TOTAL ENERGIES - Projet de parc éolien de Marcelys (Grury)

Alerte Préliminaire

INSUFFISANCES du DDAE déposé le 6 décembre 2023

Code	Date	Auteur	Relecture
AS240312-MARC-NTP-A	12/03/2024	PC

Figure 19. Plans de l'éolienne V162³⁵.

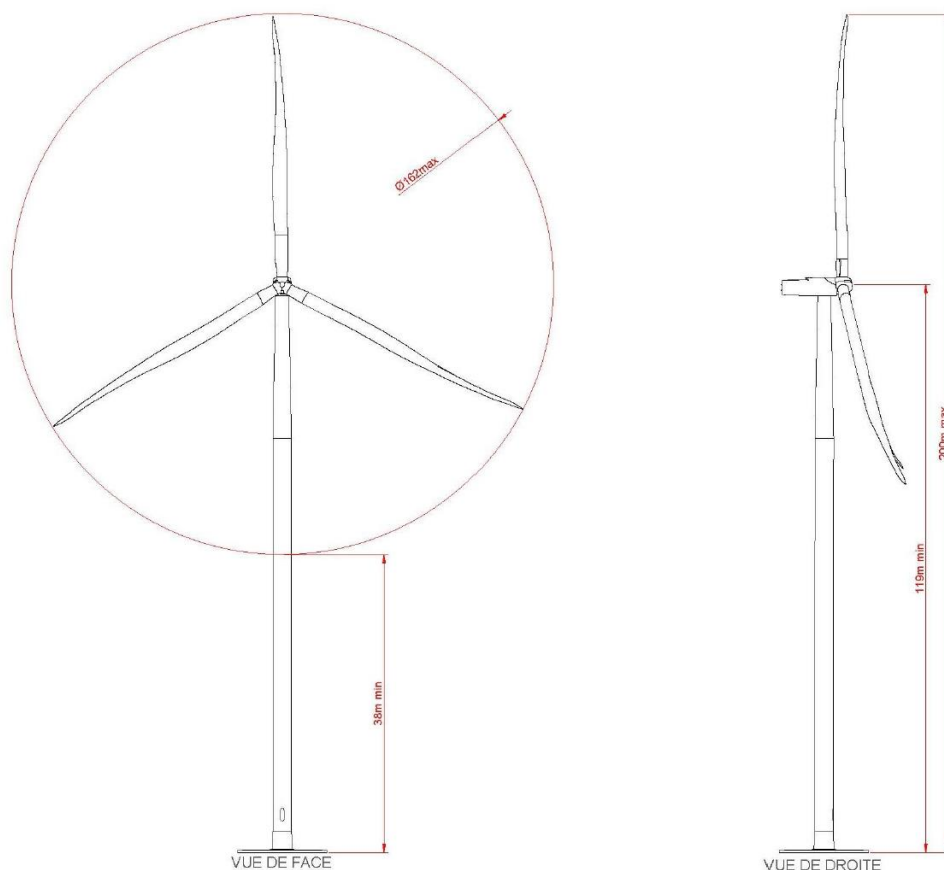
Les éoliennes "pouvant être retenues" ne respectent pas les préconisations de la "Note technique du Groupe de Travail Eolien de la Coordination Nationale Chiroptères de la SFEPM²" (SFEPM 2020) qui recommande de proscrire les modèles d'éoliennes dont le diamètre du rotor est supérieur à 90m .

Délimitation des zones humides à proximité de l'éolienne E1

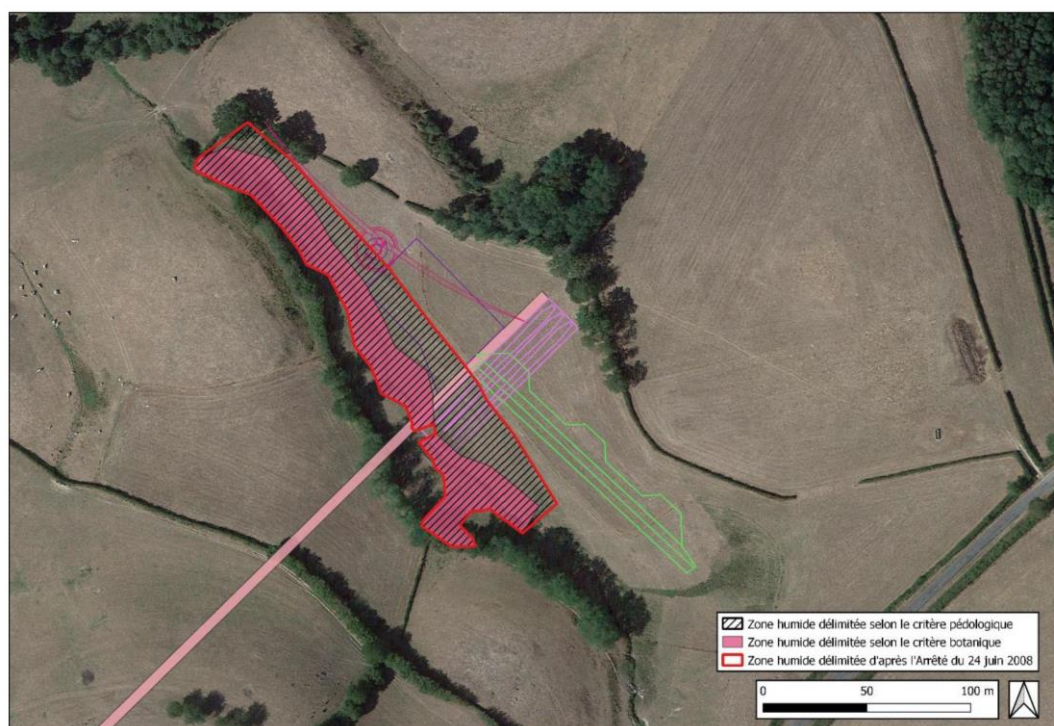
Or l'inventaire des zones humides ne porte que sur des zones à proximité des éoliennes du projet, c'est à dire que l'implantation du projet a été faite sans tenir compte de la délimitation des zones humides, qui a été faite après la conception du projet.

Mais la délimitation des zones humides n'a été faite qu'à proximité des éoliennes E1, E3 et E5, après que l'implantation des 5 éoliennes a été validée.

Eolienne E1

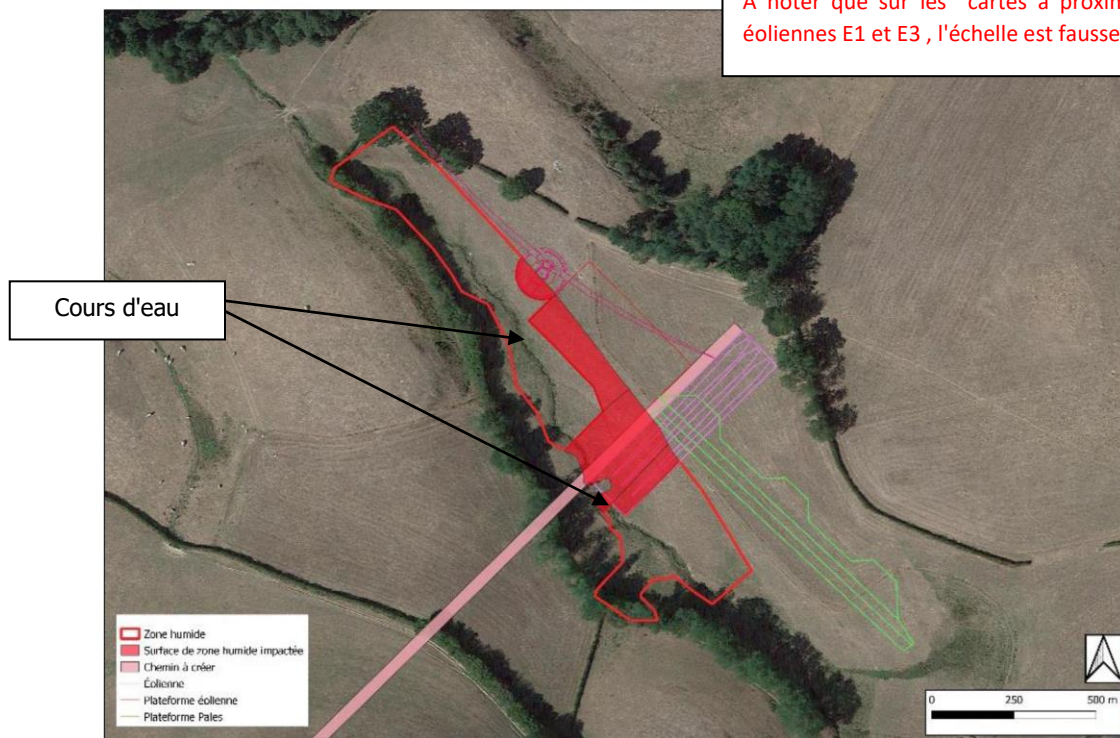
Au niveau du secteur Nord de l'éolienne E1, le projet prévoit l'implantation d'une partie de la plateforme, la création d'un chemin et d'un pont de franchissement du cours d'eau traversant la zone humide. L'impact est estimé aux alentours de 2 080 m² sur la zone humide.

- détruit 2080m² de zone humide ;
- impose une modification du profil en long et en travers d'environ 30m de ruisseau de tête de bassin (coefficient de Strahler égal à 1) ;
- coupe en deux la zone humide existante, ce qui fragilise l'alimentation de la partie aval ;
- installe la plateforme (installation permanente) et les aménagements temporaires (en vert) juste au-dessus de la zone humide et du ruisseau, ce qui fragilise l'alimentation en eaux de ruissellement de la zone humide et du ruisseau et crée un risque de pollution : eaux de ruissellement chargées de sédiments d'apport (ruissellement sur les cailloux), risques d'accident avec hydrocarbures qui seraient alors proches du ruisseau.

AUCUNE RAISON TECHNIQUE ne justifie l'implantation de l'éolienne E1 sur une zone humide et un ruisseau, qui plus est en tête de bassin, fortement contre-indiquée par le SDAGE.

Eolienne E1 : évitement de la zone humide et du cours d'eau par déplacement de la plateforme

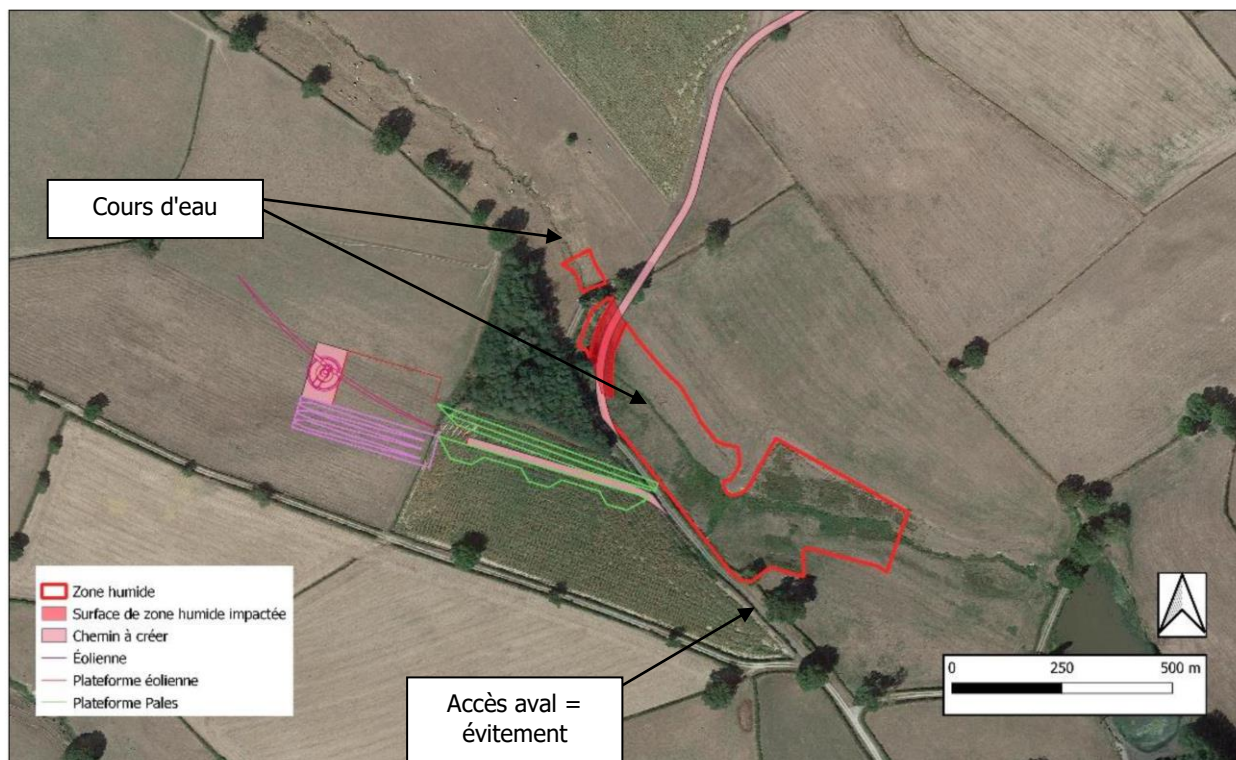
Pour l'éolienne E1, qui impacte zone humide et ruisseau en tête de bassin et crée un risque important de modifier profondément le fonctionnement hydrologique de la zone humide et du cours d'eau existants, l'évitement s'impose.

Techniquement, l'implantation serait possible à proximité.

Eolienne E3 : évitement de la zone humide et du cours d'eau par modification de l'accès

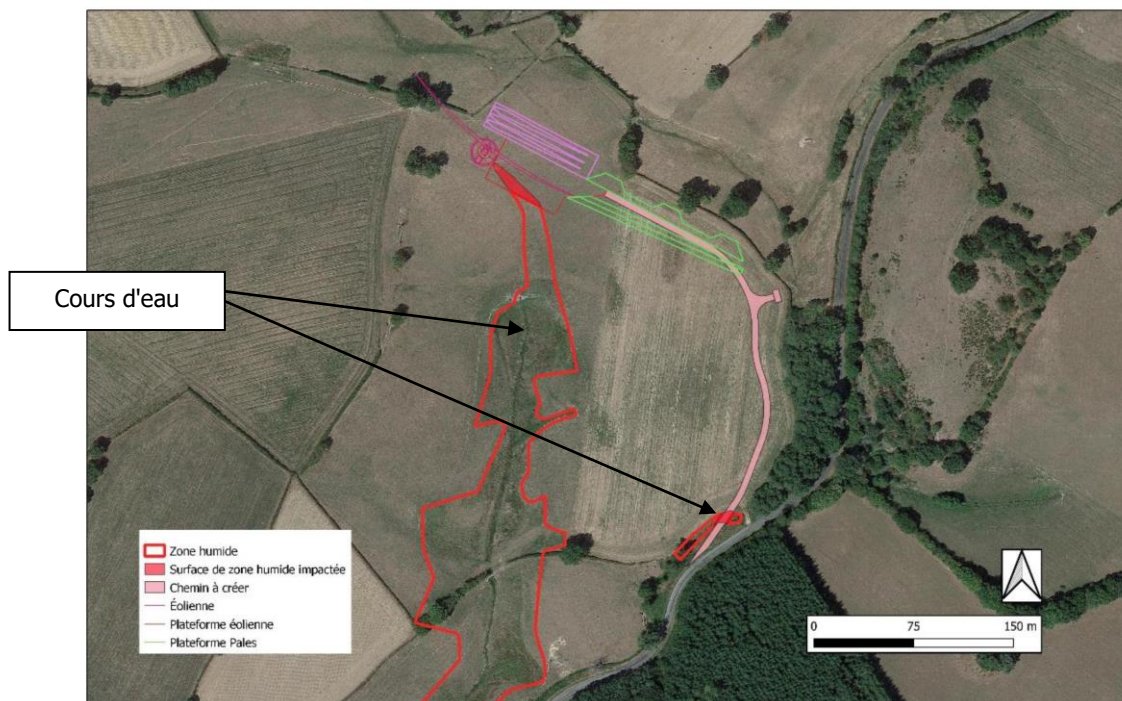
- détruit 660m² de zone humide ;
- impose une modification du profil en long et en travers d'environ 20m de ruisseau de tête de bassin (coefficient de Strahler égal à 1) ;
- coupe en deux la zone humide existante, ce qui fragilise l'alimentation de la partie aval ;
- modifie les ruissellements à partir de la plateforme.

Tout impact sur une zone humide et un ruisseau, qui plus est en tête de bassin, est fortement contre-indiqué par le SDAGE.

L'implantation de la plateforme de l'éolienne E3 pourrait être acceptable si l'accès se faisait par le chemin aval (et non le chemin amont), à condition que le ruisseau et la zone humide ne soient pas impactés par un éventuel élargissement.

L'expertise écologique présente une carte des enjeux sur les couloirs de migration du Milan royal en Sud-Morvan.

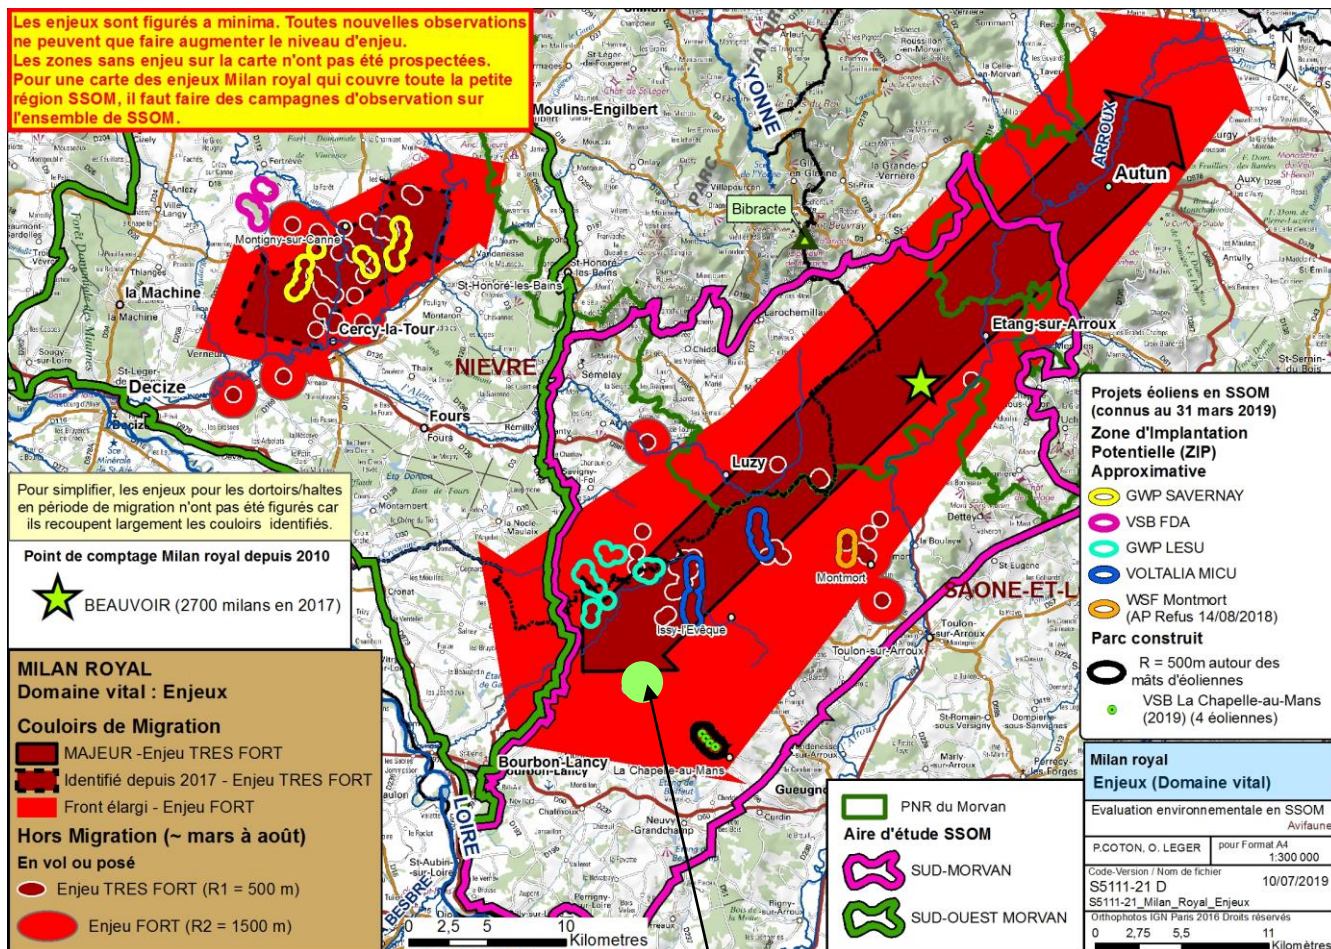
L'expertise écologique précise que **les 5 éoliennes du projet** (incluses dans la ZIP retenue pour l'implantation du projet) **se trouvent sur un "Couloir migratoire postnuptial principal du Milan royal"**.

La LPO préconise l'évitement des "principales voies de déplacement" du Milan royal, c'est à dire n'y implanter aucune éolienne.

Milan royal : évitement du couloir de migration principal "Sud-Morvan", sur lequel est implanté le projet éolien de Marcelys
